**Европейская экономическая комиссия****Комитет по внутреннему транспорту****Всемирный форум для согласования правил
в области транспортных средств****Рабочая группа по общим предписаниям,
касающимся безопасности****Сто двадцать восьмая сессия**

**Предупреждение о присутствии уязвимых участников
дорожного движения в непосредственной близости:****Правила № 46 ООН (устройства непрямого обзора)****Предложение по поправкам серии 07
к Правилам № 46 ООН (устройства непрямого обзора)****Представлено экспертом от Германии от имени Целевой группы
по Правилам № 46 ООН***

Рис. 1а

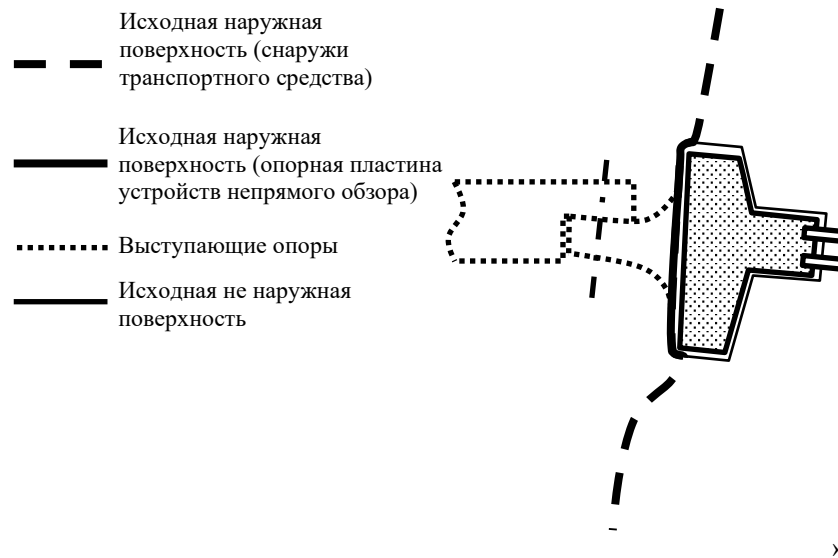
Пункт 2.7 изменить следующим образом:

«2.7 “Исходная наружная поверхность” означает наружную часть транспортного средства, включая капот двигателя, крышку багажного отделения, двери, крылья, крышу, устройства освещения и световой сигнализации, видимые элементы усиления, **опорную пластину устройств непрямого обзора** и дополнительные поверхности исходной наружной конструкции, определенные изготовителем, кроме выступающих опор для устройств непрямого обзора.

8. Уточнение относительно исходной наружной поверхности: Для дальнейшего разъяснения понятия исходной наружной поверхности необходимо включить соответствующий рисунок. Кроме того, для внесения ясности необходимо изменить формулировку пункта 6.1.1.6.

Рис. 1b
Пример измерения на основе максимального изменения

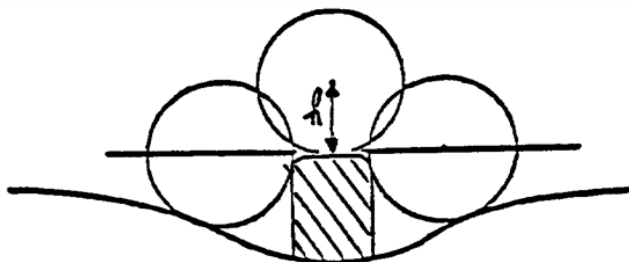
Пункт 6.1.1.4.2 изменить следующим образом:

«6.1.1.4.2. Если размер выступа элемента, установленного на поверхности, не являющейся выпуклой, не может быть определен посредством простого измерения, то его определяют на основе максимального изменения расстояния от центра сферы диаметром 100 мм от номинальной линии панели, когда эта сфера перемещается, находясь в постоянном соприкосновении с этим элементом.

На рис. 1 **b** показан пример использования этой процедуры.

11. Корректировка нумерации рисунков: В текущем варианте текста содержатся два разных рисунка под номером 1. Поскольку вводится новый рисунок, этот новый рисунок обозначается как рисунок 1a, а прежние рисунки 1 — как 1b и 1c.

Рис. 1b
Пример измерения на основе максимального изменения

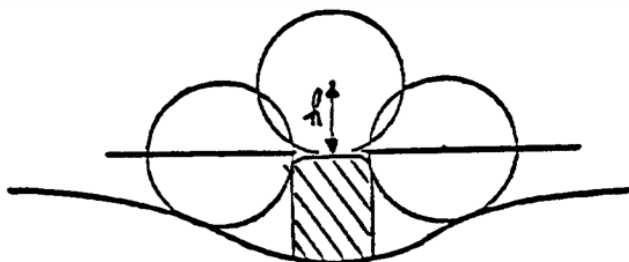
Пункт 6.2.2.1.2.2 изменить следующим образом:

«6.2.2.1.2.2 Если размер выступа элемента, установленного на поверхности, не являющейся выпуклой, не может быть определен посредством простого измерения, то его определяют на основе максимального изменения расстояния от центра сферы диаметром 100 мм от номинальной линии панели, когда эта сфера перемещается, находясь в постоянном соприкосновении с данным элементом.

На рис. 1b показан пример использования этой процедуры.

Рис. 1с

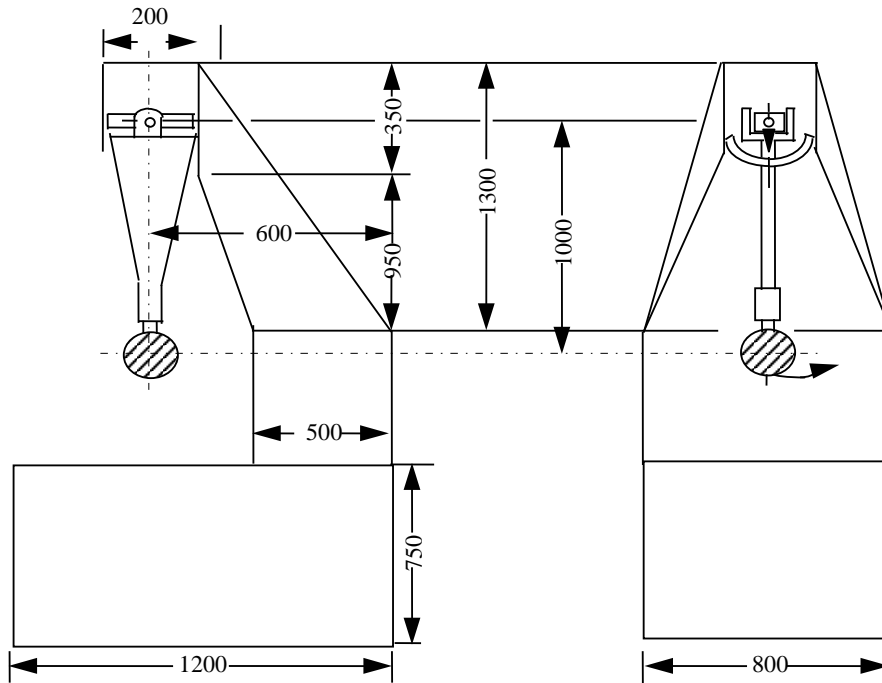
Пункт 6.3.2.1.1 изменить следующим образом:

На рис. 1с ниже приведены размеры (в мм) испытательного устройства и специальные конструктивные предписания:

Пример 1

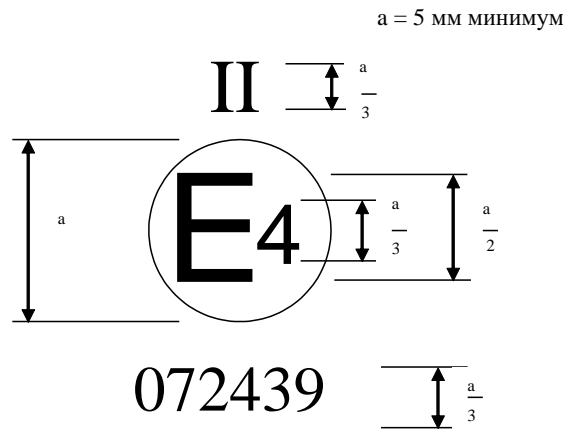
Приложение 5 изменить следующим образом:

Приведенный выше знак официального утверждения, проставленный на устройстве непрямого обзора, указывает, что данное устройство является основным устройством заднего обзора класса II, которое официально утверждено в Нидерландах (E 4) на основании Правил № 46 под номером официального утверждения ~~05~~2439 **072439**. Первые две цифры номера официального утверждения указывают, что на момент предоставления официального утверждения Правила № 46 уже включали поправки серии ~~05~~ **07**.

Пример 2

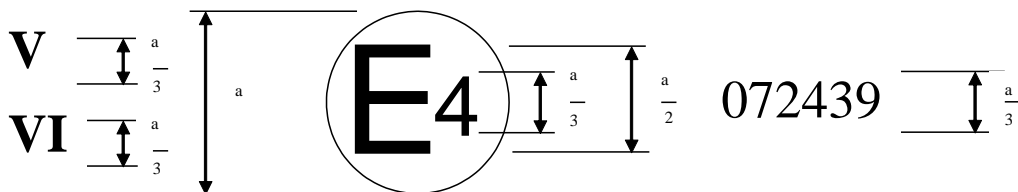
Один номер официального утверждения для двух классов

внешним устройством бокового обзора класса V и устройством переднего обзора класса VI, которое было официально утверждено в Нидерландах (E 4) на основании Правил № 46 под номером официального утверждения 072439. Первые две цифры номера официального утверждения указывают, что на момент предоставления официального утверждения Правила № 46 уже включали поправки серии 07.

3. Маркировка типа: ЦГ решила предусмотреть возможность официального утверждения типа устройств с более чем одним полем обзора под одним номером официального утверждения. Кроме того, предусматривается возможность комбинирования маркировки устройств непрямого обзора с маркировкой, предусмотренной другими правилами ООН, например Правилами № 10 ООН, касающимися электромагнитной совместимости, если это применимо.

Пример 3

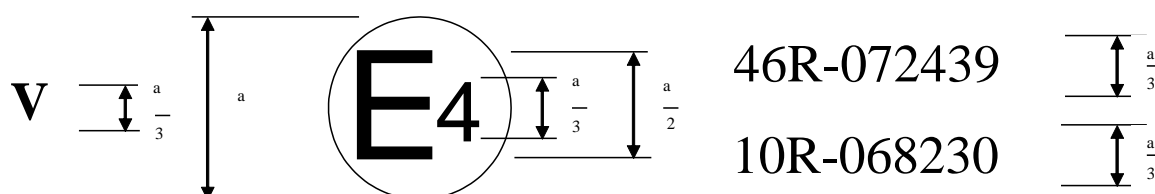
Комбинированный знак официального утверждения для Правил № 46 ООН и Правил № 10 ООН

Приведенный выше знак официального утверждения, проставленный на устройстве непрямого обзора, указывает, что данное устройство является внешним устройством бокового обзора класса V, которое было официально утверждено в Нидерландах (E 4) на основании Правил № 46 под номером официального утверждения 072439 и на основании Правил № 10 под номером официального утверждения 068230. Первые две цифры номера официального утверждения указывают, что на момент предоставления официального утверждения Правила № 46 уже включали поправки серии 07, а Правила № 10 уже включали поправки серии 06.

Пример 4

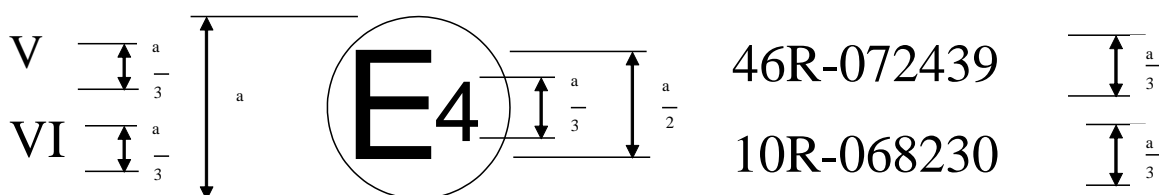
Комбинированный знак официального утверждения для Правил № 46 ООН (один номер для двух классов) и Правил № 10 ООН

Приведенный выше знак официального утверждения, проставленный на устройстве непрямого обзора, указывает, что данное устройство является внешним устройством бокового обзора класса V и устройством переднего обзора класса VI, которое было официально утверждено в Нидерландах (E 4) на

основании Правил № 46 под номером официального утверждения 07243946 и на основании Правил № 10 под номером официального утверждения 068230. Первые две цифры номера официального утверждения указывают, что на момент предоставления официального утверждения Правила № 46 уже включали поправки серии 07, а Правила № 10 уже включали поправки серии 06.
